SUS株式会社

## 制御システムシリーズカタログNo. 6「訂正とお詫び」

## 制御システムシリーズカタログ No.6 正誤表

## スイッチメーカー製造中止による販売終了アイテムと後継アイテムの一覧

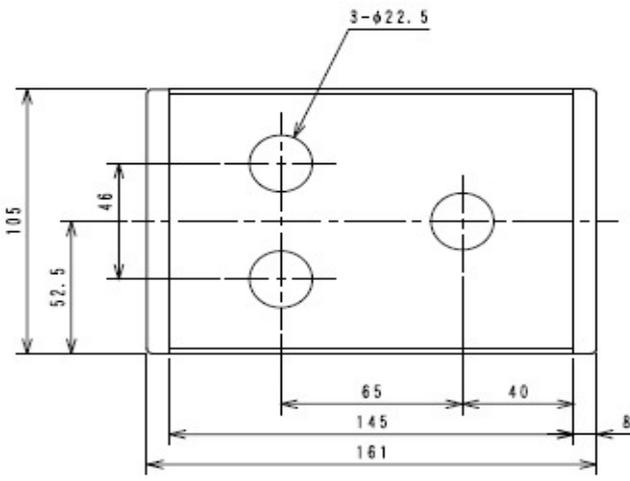
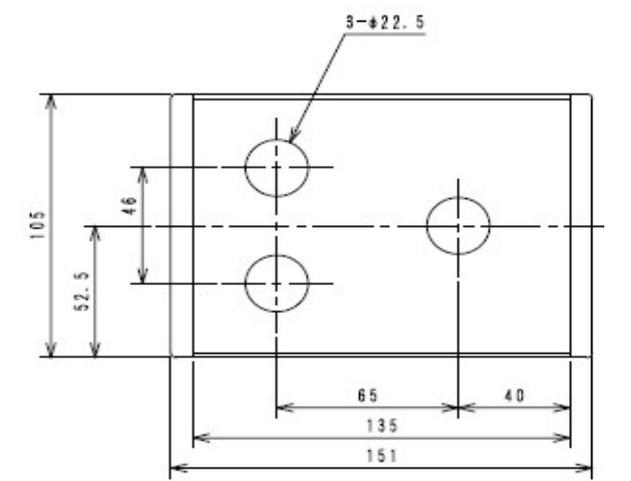
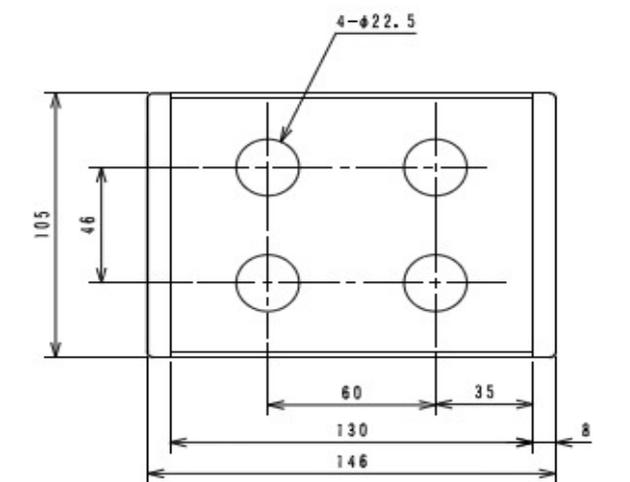
※ 64x80シリーズのスイッチボックスは、スイッチメーカーの製造中止により全て販売終了となります。

※ 後継スイッチ: C1S-717\* (A22NL-BNM-T\*A-G102-\*C) オムロン 丸形照光式押ボタン

C1S-718\* (A22NN-BNM-N\*A-G102-NN) オムロン 丸形押ボタン
